**Dotyczy: postępowania pt. „Dostawa 18 szt. fabrycznie nowych, niskopodłogowych autobusów o napędzie elektrycznym, zasilanych wodorem, do komunikacji miejskiej o długości do 12,5 m.”**

niniejszym zwracamy się z uprzejmą prośbą o udzielenie wyjaśnień i zmiany SWZ:

Fig. 7: Measured efficiency over output power,  $f_{PWM} = 50 \text{ kHz}$

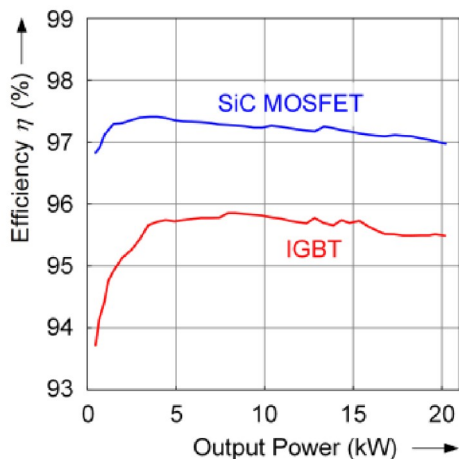
Zastosowanie technologii SiC (Węglik Krzemu, Si – krzem, C – węgiel), opiera się przede wszystkim na wykorzystaniu tranzystorów wyprodukowanych przy użyciu węgliku krzemu jako materiału do ich produkcji. W związku z tym ocena różnicy w zastosowaniu technologii SiC opiera się na porównaniu wydajności tranzystorów a nie samych urządzeń, w których je zastosowano.

Co do zasady tranzystory wykonane w technologii SiC: SiC IGBT (ang. insulated gate bipolar transistor), SiC MOSFET (ang. metal-oxide-semiconductor field-effect transistor) charakteryzują się wyższą wydajnością w większości pasma obciążenia (maksymalnie do 3%) od ich „zwykłych” odpowiedników IGBT i MOSFET. Nie przekłada się to jednak w całości na wyższą sprawność całego urządzenia, w którym zostały zastosowane gdzie różnica przekłada się zwykle na sprawność większą o ok. 1.5 % w efekcie czego przekładając na sprawność energetyczną pojazdu ma to jeszcze mniejsze znaczenie.

(Dowód: Załącznik nr 10 - "Comprehensive Comparison of a SiC MOSFET and Si IGBT Based Inverter", Nitzsche M., Cheshire Ch., Fischer M., Ruthardt J., Roth-Stielow J.)
